改善箇所説明図

基準不適合発生箇所

改善の内容

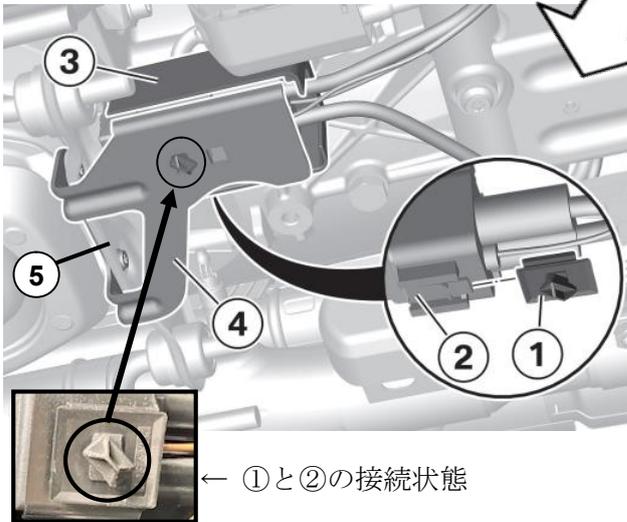
リバース制御ユニットにおいて、設計検討が不十分なため、ユニット内の電気コンタクトが電蝕することがある。そのため、ユニット内が過熱され、電子回路が熱損傷して機能不良となり、最悪の場合、火災に至るおそれがある。

全車両、当該ユニットの電源配線に保護リレー付き補助ワイヤハーネスを取り付ける。また、ソフトウェアを対策プログラムに書き換える。

後付けハーネスのリレーマウントに白色ペイントを塗布
